快速建筑设计100例

100 Samples of Architecture Design Sketch

黎志涛 编著

前　言

例 47　美发厅设计

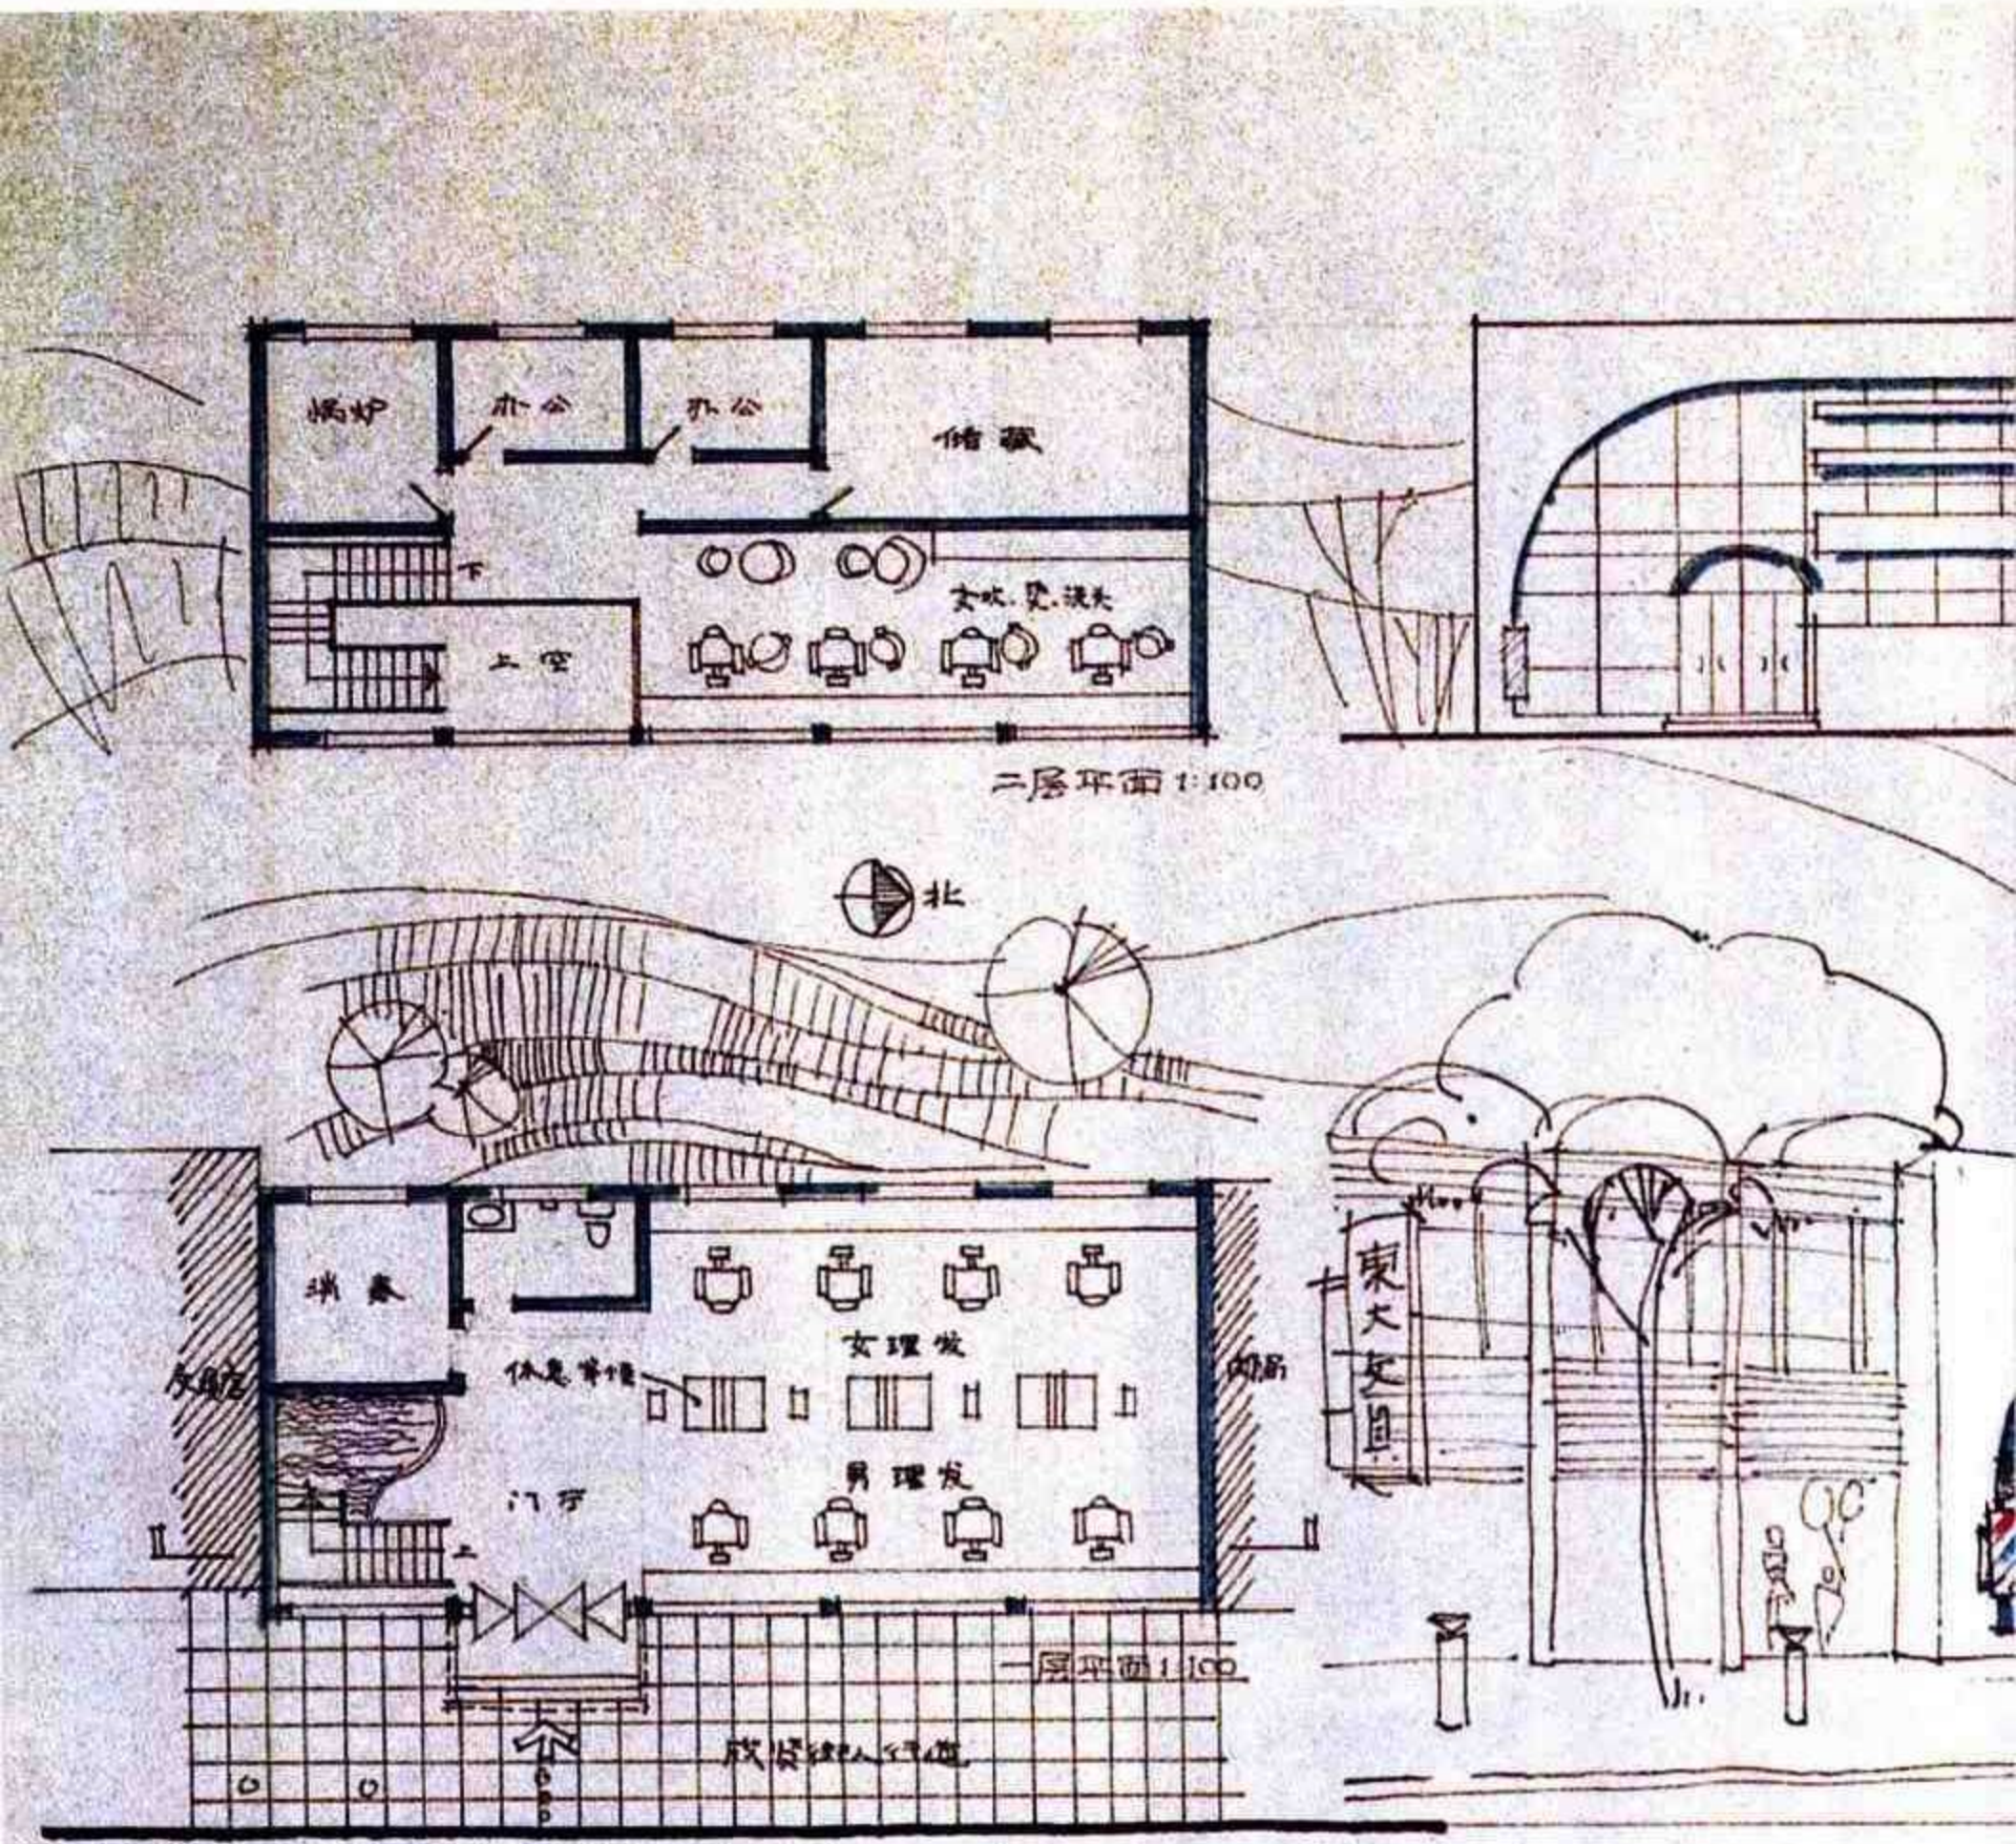
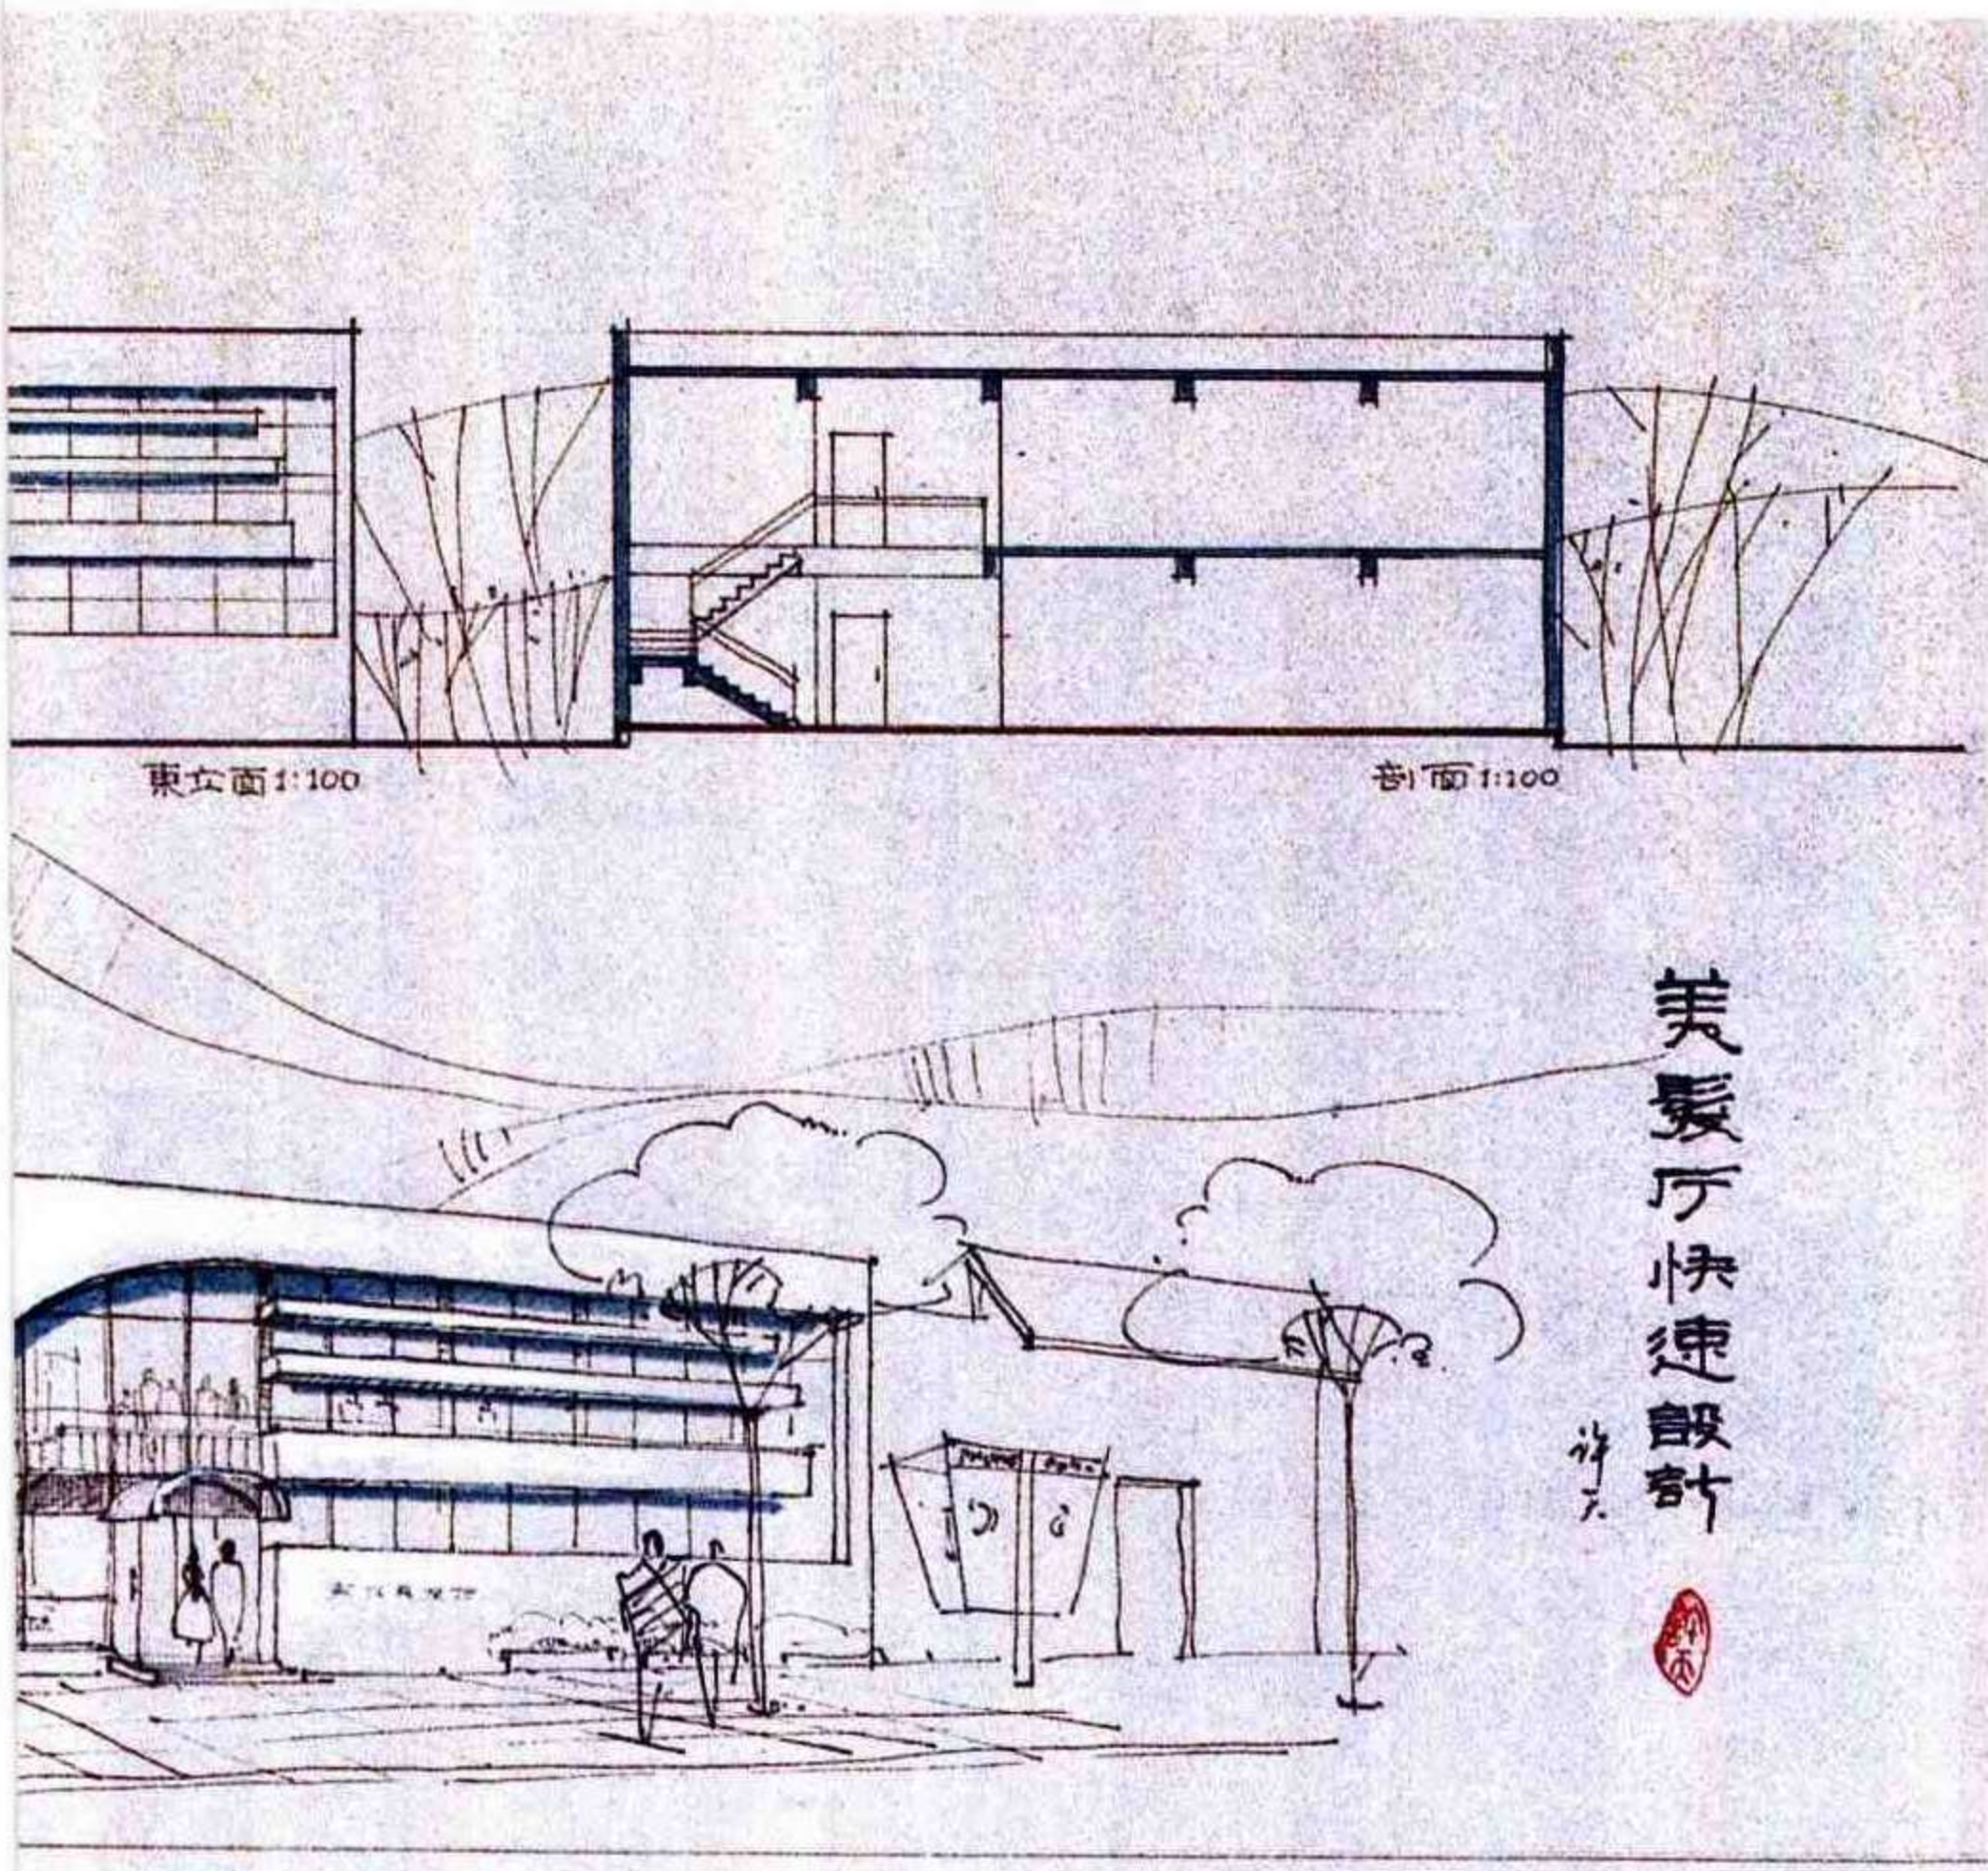
设计 —— 平面功能设计合理，门厅空间有特色，造型简洁，但小建筑尺度感未体现。有理发店形象标志。

表现 —— 版面构图匀称，平、立、剖面图表现拘谨，透视图配景表现粗糙。

例 59　聂耳纪念馆设计

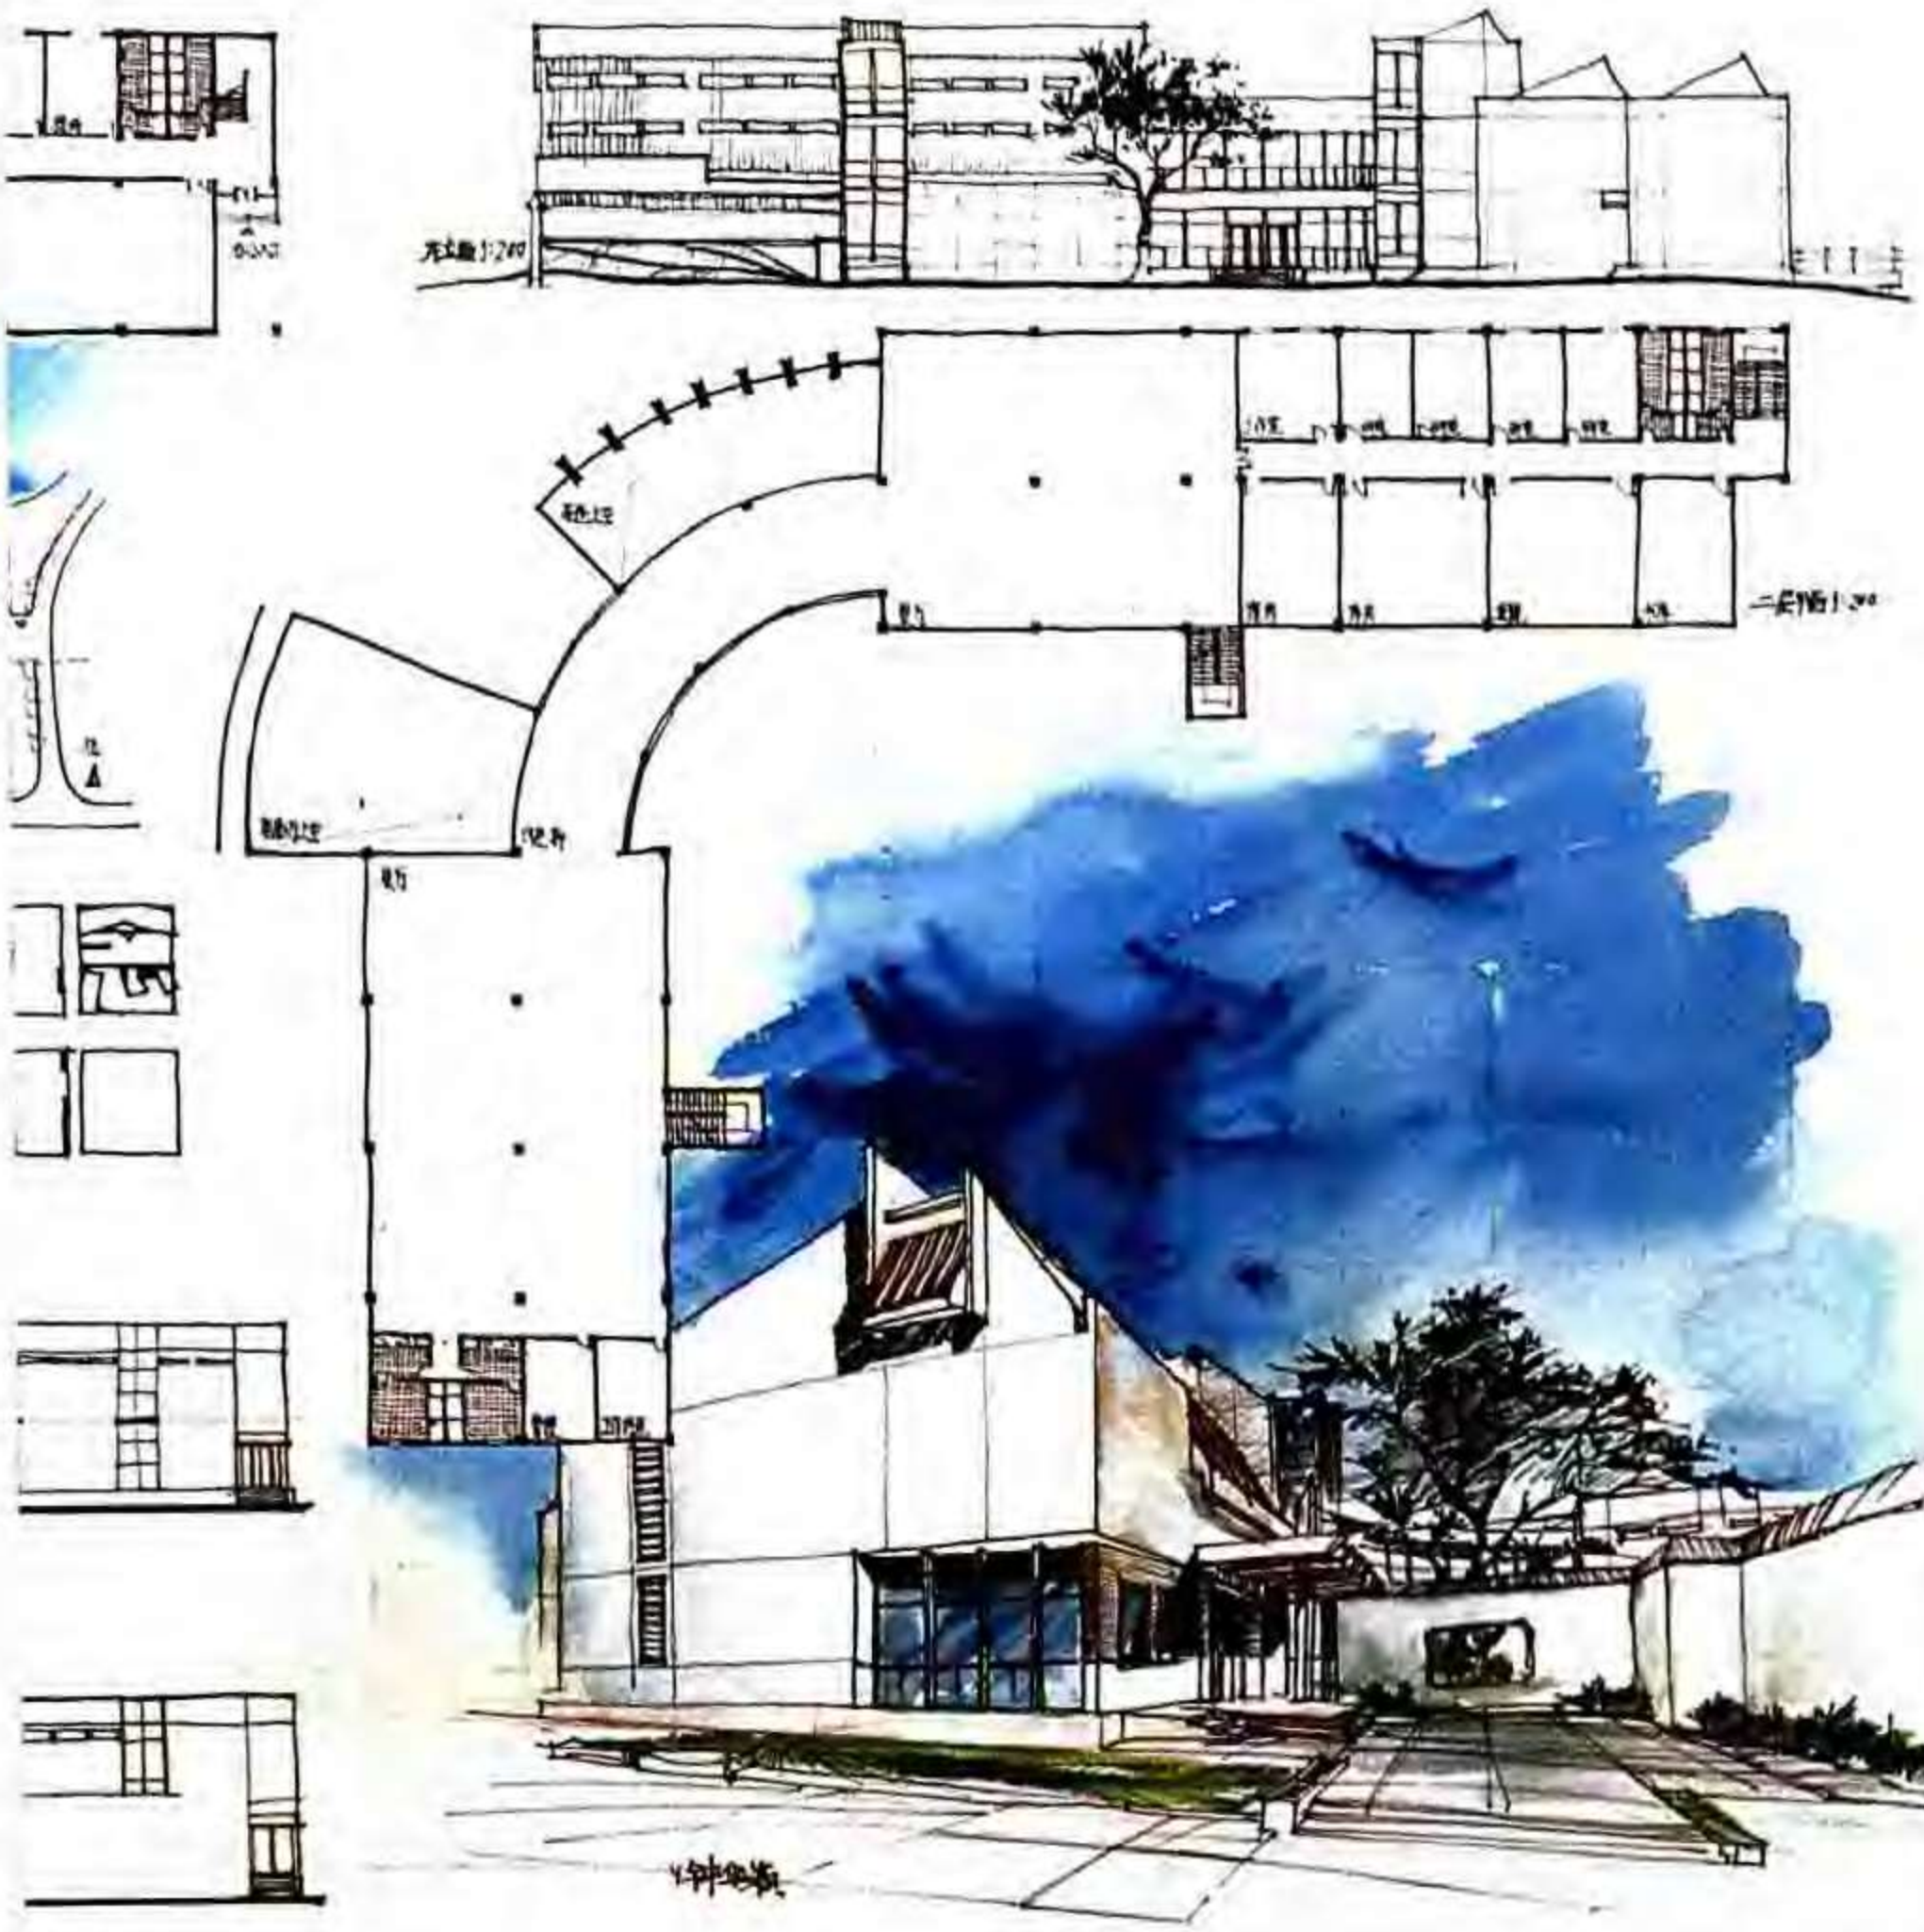
设计 —— 总平面设计能结合道路现状安排主次入口，结合湖岸走向布局建筑，室外剧场能结合坡地，手法自然。特别是主入口退让道路，形成入口开敞内院，容易营造气氛。建筑设计能突出展览的主要地位，研究与阅览有良好的朝向或景向。不足之处在于报告厅没有设置单独对外出入口，而是穿过展厅，流线组织不甚合理。若干辅助用房和卫生间均与展厅直通，缺少公共空间过渡，不能与垂直交通枢纽共同成为一区。

造型设计具有江南特色，但西北面体型过于复杂，不够完整。从内院向湖面的景观视廊也不够通透。

作为名人纪念馆，设计构思未切题，立意不够。

表现 —— 版面构图完整、紧凑，徒手表现娴熟。透视图能较好地表现空间效果，蓝色天空起到很好的衬托作用，若能点缀少许暖色人物形象，气氛会更好些。
